改善箇所説明図

ショベル・ローダにおいて、ブレーキリンケージのベアリングに正規品と異なるものを組付けたものがある。そのためブレーキ操作を繰り返すとベアリングが固着してブレーキリンケージが動きにくくなり、最悪の場合、制動距離が増加するまたはブレーキを引かずおそれがある。

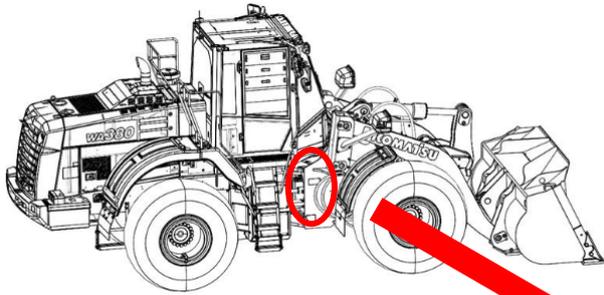
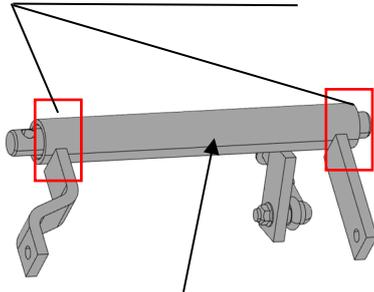
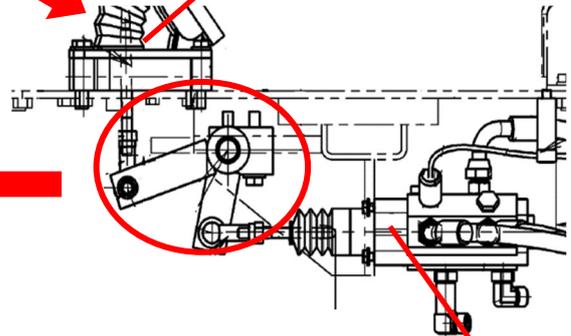
ベアリング  
(基準不適合発生箇所)

改善前

改善後

全車両、正規のベアリングを装着したブレーキリンケージに交換する。

識別 : キャブ内のヒューズボックスカバーの裏面に緑のペイントを塗布する。
